**DODATEK č. 1**  
**ke Smlouvě o dílo ze dne 12.07.2023**  
(dále jen „Dodatek“)

na zhotovení díla „**Most ev. č 32426-1 Radíkovice**“.

# EVIDENČNÍ LIST ZMĚNY STAVBY

SO 101 Komunikace III/32426, SO 180 - DIO

SO 101 - ZBN - Oprava obilaznicka tras

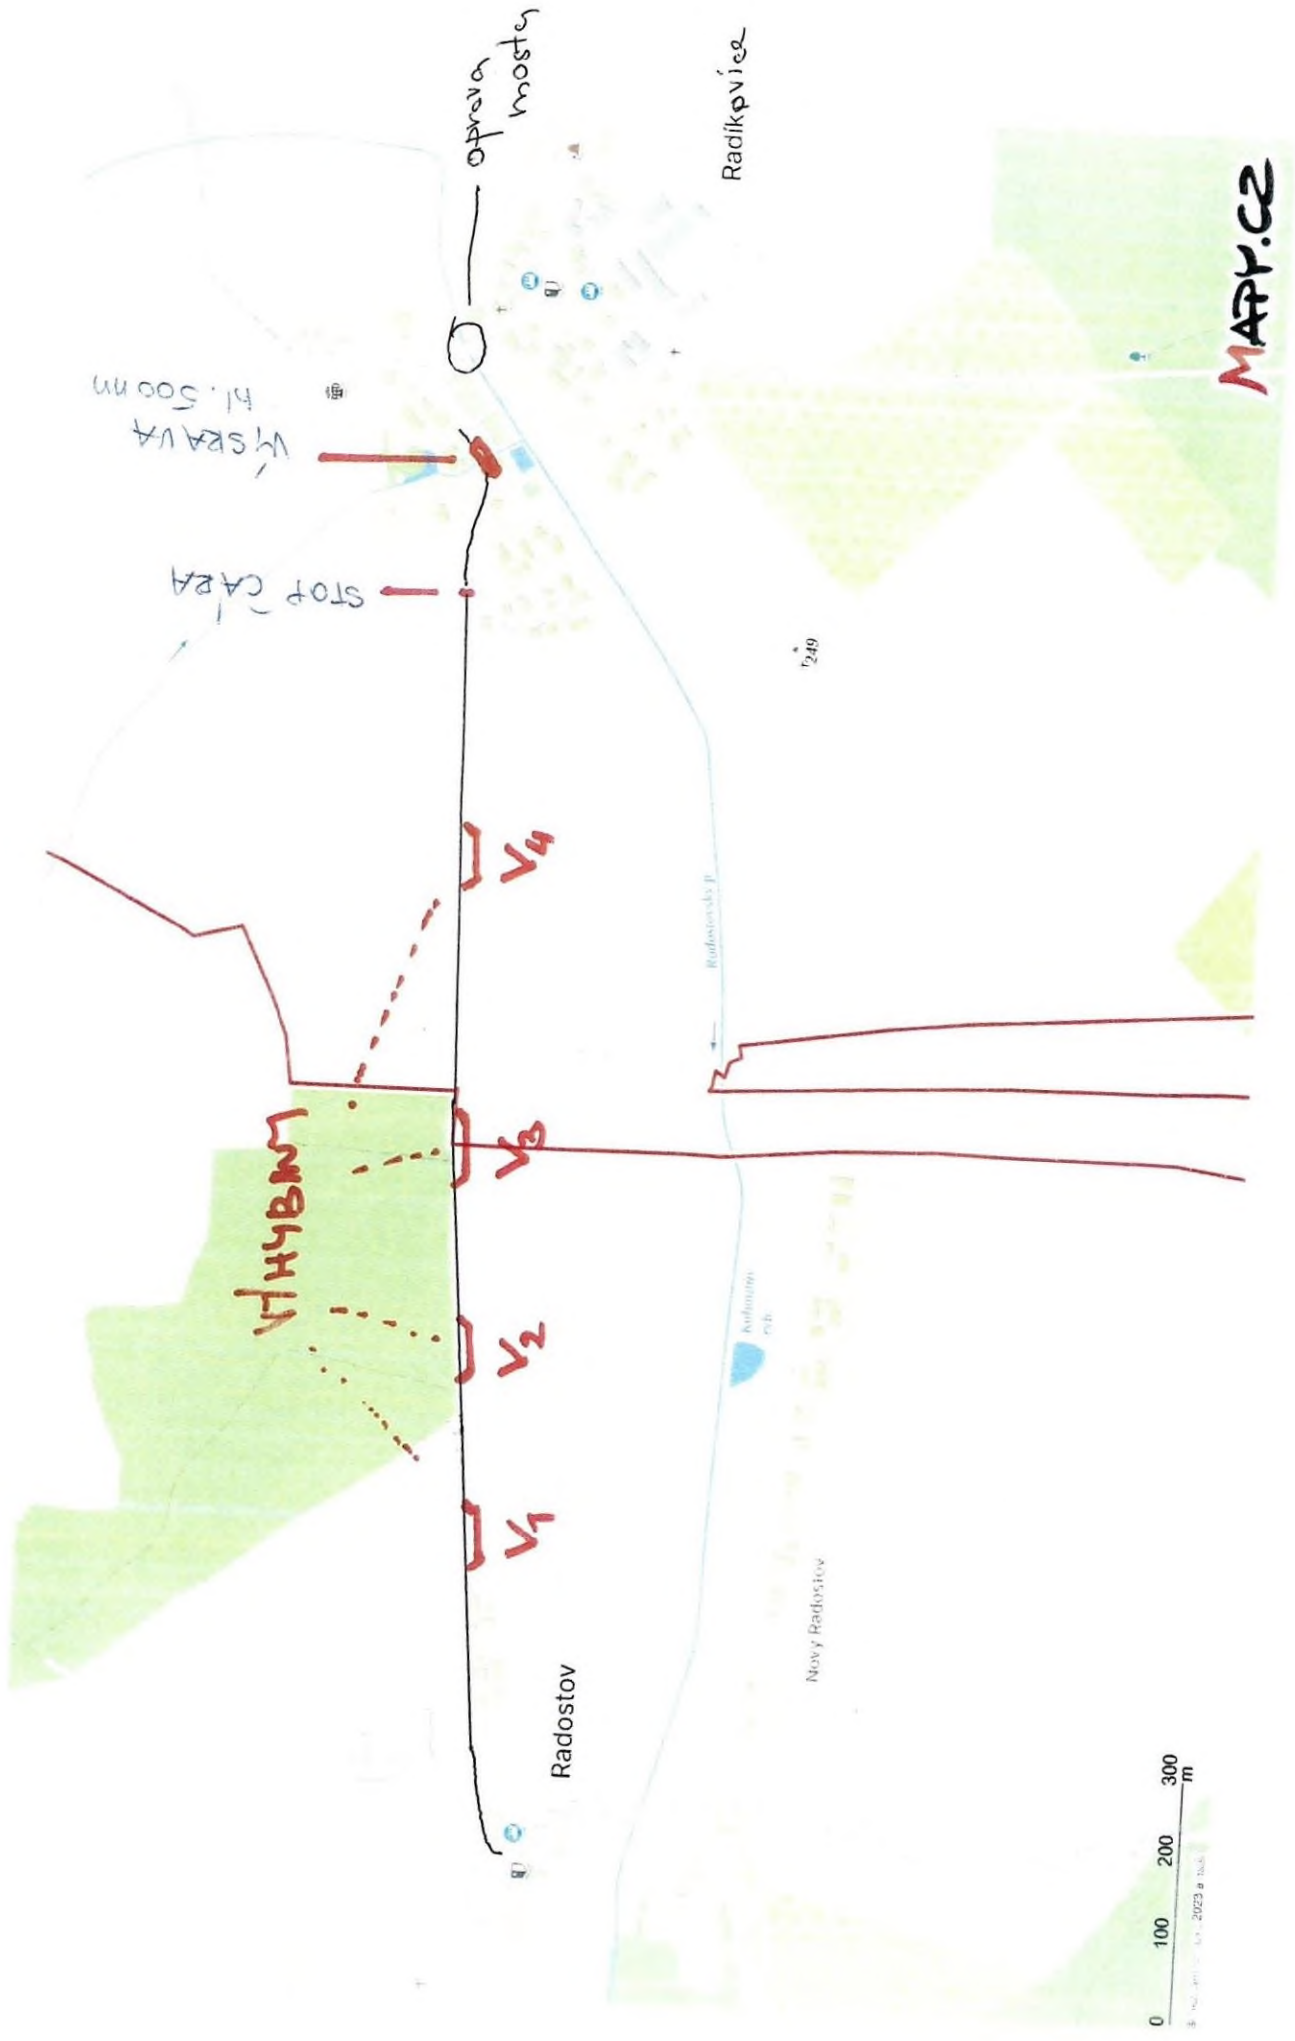
Předmětem tohoto ZBV I ( dále Změna během výstavby) je provedení stavebních prací na objízdných komunikacích.

- zde bude provedena výprava 3 míst asfaltových vrstev 30+30+16 m<sup>2</sup> spočívající v položení nové asfaltové vrstvy ACO 11+ v tl. 50 mm
- na výjezdu z návsi na Radíkovice vlevo bude rozšířena komunikace z 4,0 m na 6,0 m v délce 95 bm tak, aby vzhledem ke špatným rozhledovým poměrům při vyjíždění z návsi byl umožněn bezpečný obousměrný provoz, budou odstraněny žulové krajníky, nová k-ce vozovky, 2 asf nové vrstvy
- na celém úseku místní komunikace Radostov – Radíkovice budou osazeny dopravní značky ( DZ ) příkazující max. rychlost 30 km/h
- na začátku a konci místní komunikace Radostov – Radíkovice budou osazeny DZ zákaz vejdu s doplňkovou tabulkou mimo bus, obsluhu a rezidenty
- u výjezdu z návsi na MK Radostov – Radíkovice budou osazeny DZ Z4 ( Z2 ) zabraňující kolmému výjezdu z návsi na MK, odbočení bude vytěsněno až za středový ostrůvek z krajské komunikace č.32334

- se zástupcem obce byly vytipovány 4 místa pro výhybny, 3 budou opraveny - rozšířeny, 1 výhybna bude provedena nová
- délka výhyben včetně nájezdů bude 24,0bm, hloubka 2,0 m – tedy v místě výhybny bude šířka komunikace 6,0m
- ve výhybnách bude kompletní nová k-ce, 2 asf vrstvy

- Zde bude provedena výhybna v délce 50 bm šířky 2,0 ( celkem šířka 6,0 ) s kompletní novou konstrukcí a 2 asf vrstvami
